**AVIS RELATIF À LA PROTECTION
CONTRE LES EVENTUELS EFFETS NOCIFS ET NUISANCES
PROVOQUÉS PAR LES RAYONNEMENTS NON IONISANTS
GÉNÉRÉS PAR DES ANTENNES ÉMETTRICES STATIONNAIRES**

Commune : NAMUR - Exploitant : PROXIMUS

Référence exploitant : 81VEN_01

Rapport n° 3547 / 2023

Figure 1 : Vue en plan des lieux de séjour et des points de contrôle

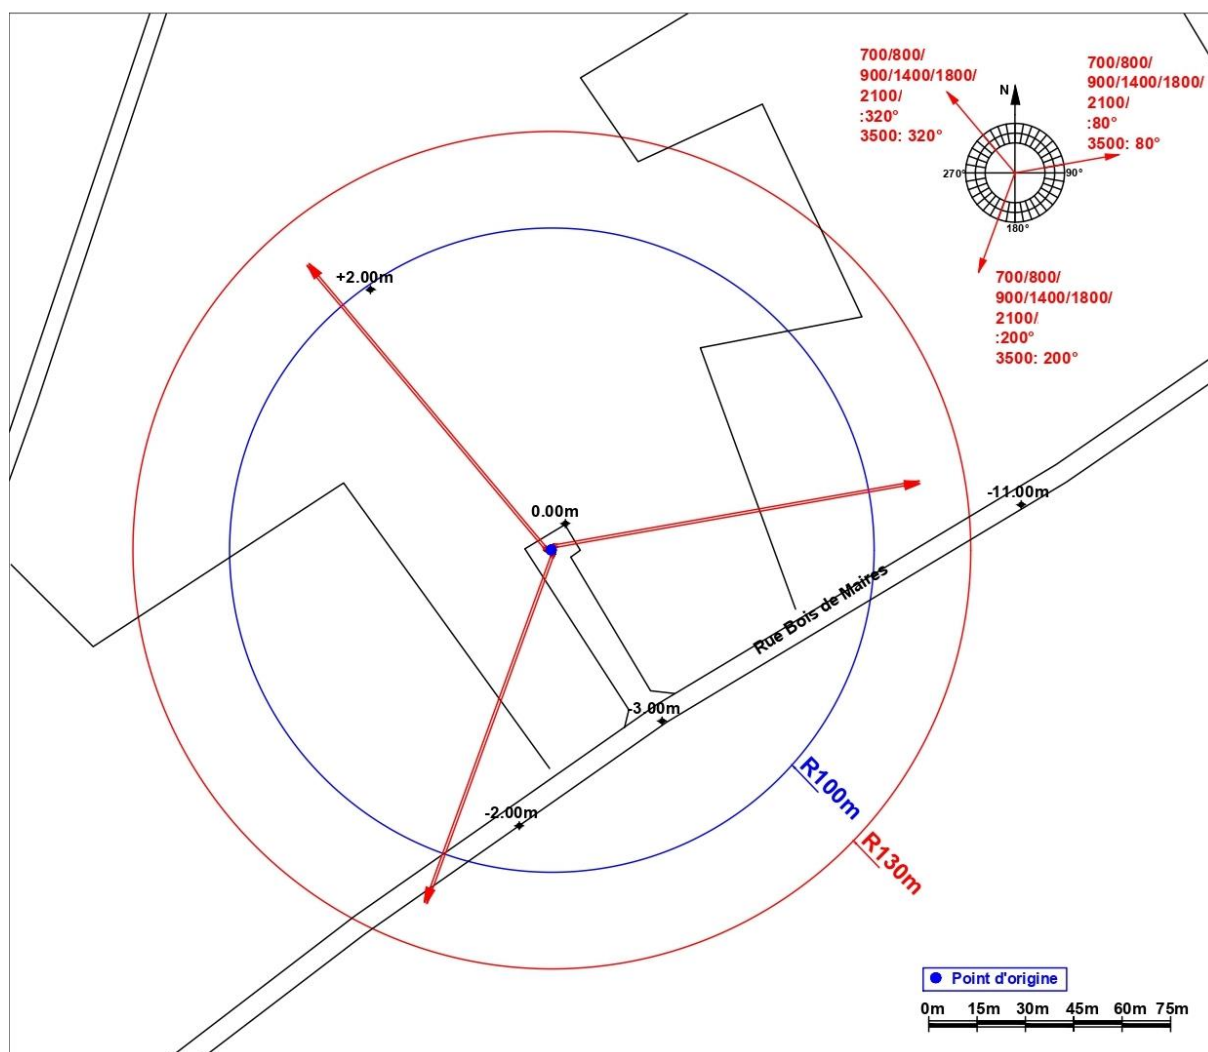
En ce qui concerne les antennes de l'installation mentionnées dans le tableau 1, la distance maximale à laquelle la limite pourrait être atteinte, à l'extérieur, est égale à 88,3 m. S'il n'y a pas de LS à une distance inférieure, les antennes respectent forcément la limite d'immission.

Dans le cas des LS situés à l'intérieur des bâtiments, une atténuation d'obstacle est prise en compte et il en résulte que la distance maximale à laquelle la limite pourrait être atteinte se réduit à 62,5 m.
